改善箇所説明図

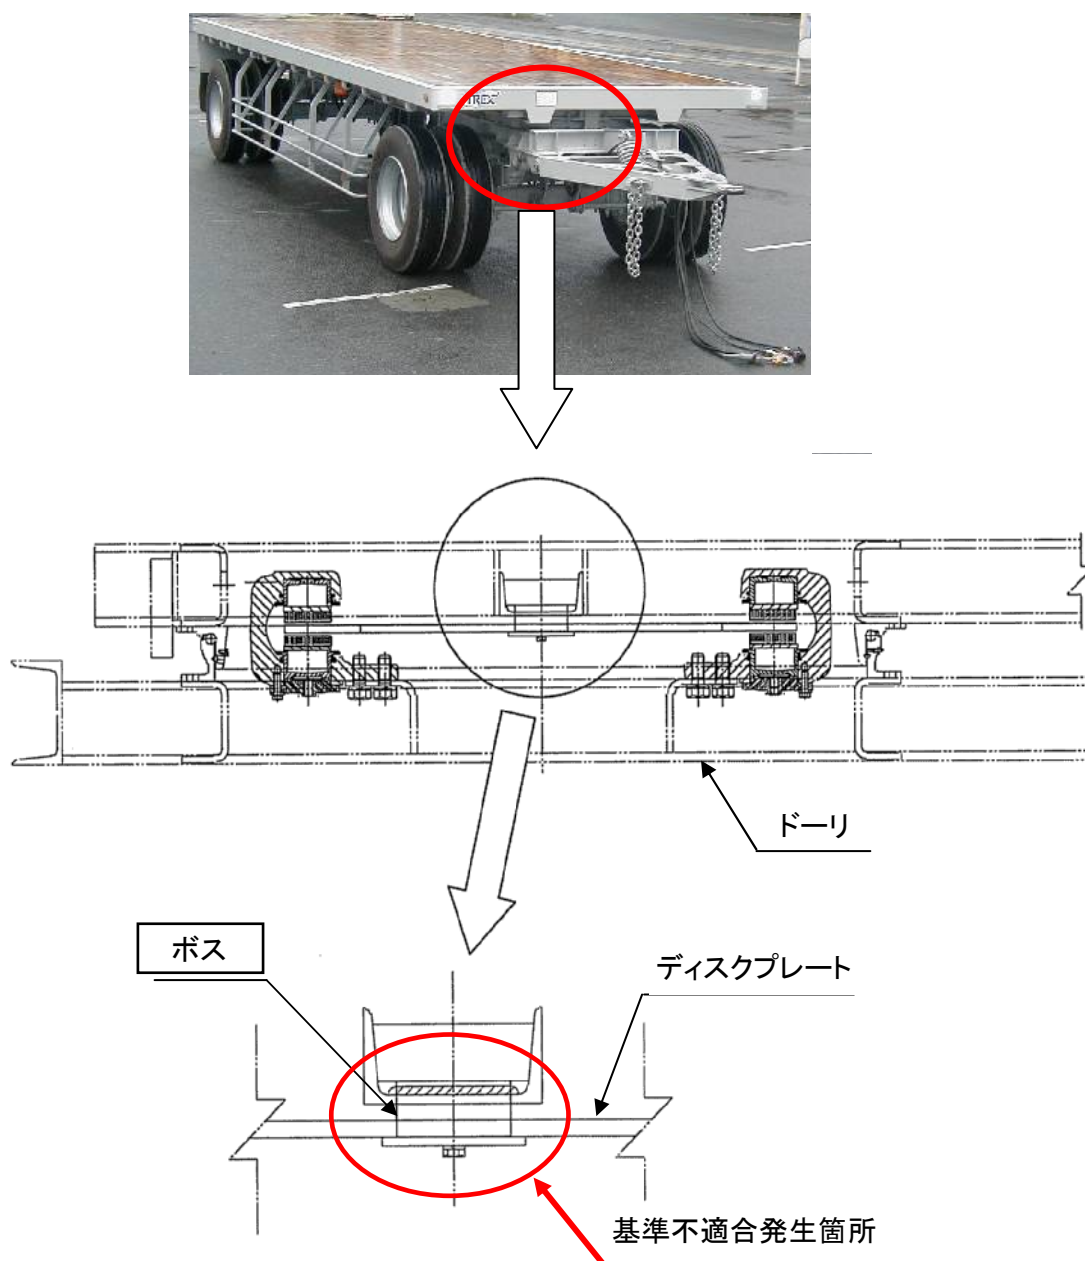
ジャックナイフ防止装置のディスクプレート取付部において、ボスの溶接が不適切なため、強度が不足しているものがある。そのため、そのまま使用を続けると、ボスが外れ、ディスクプレートが当該装置にかみ込み、走行安定性が損なわれるおそれがある。

全車両、ボスの溶接部を点検し、溶接が不適切なものは、再度溶接する。
